## SERVICE INFO – INA 0086

# Materialendring i venderullen 532 0111 10

Produsent:	Audi, Seat, Škoda, Volkswagen
Modeller:	
Audi:	A3
Seat:	Cordoba, Ibiza III, Inca, Leon, Toledo II
Škoda:	Fabia, Octavia
Volkswagen:	Bora, Caddy II, Fox, Golf IV, New Beetle, Polo, Spacefox, Crafter
Motorer:	
VAG-Gruppe:	1.9 D, 1.9 TDI, 1.9 SDI, 2.5 TDI
OE nr.:	
VAG-Gruppe:	038 109 244 B (erstattet) 038 109 244 C (erstattet) 038 109 244 H (erstattet) 038 109 244 M (ny)
Artikkel nr.:	532 0111 10

Figur 1: Tidligere versjon i sintret metall

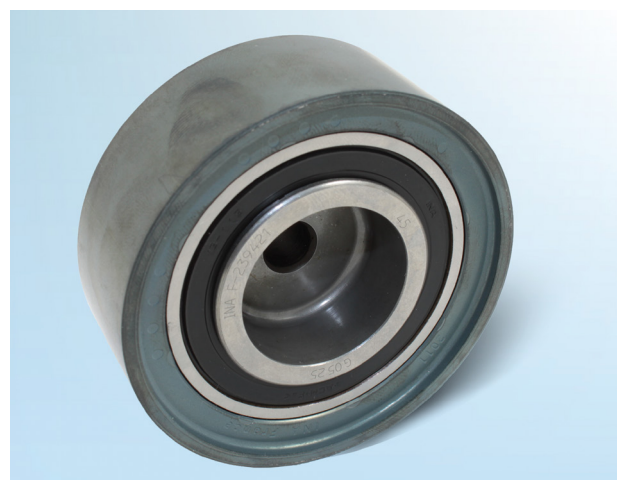
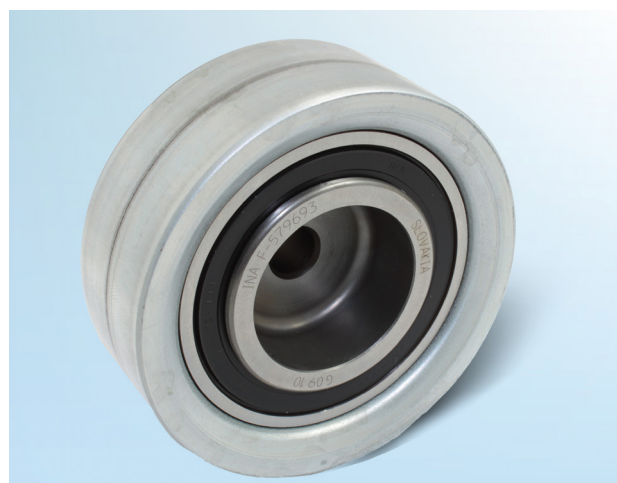
Som en del av den kontinuerlige utviklingen av våre produkter, har materialet til venderullen 532 0111 10 blitt skiftet fra sintret metall til blikk.

I overgangsfasen kan venderuller med glideflater i sintret metall eller blikk bli levert.

Begge venderullene kan brukes universelt for alle kjøretøy som er beskrevet i katalogene, til tross for deres ulike utforming.
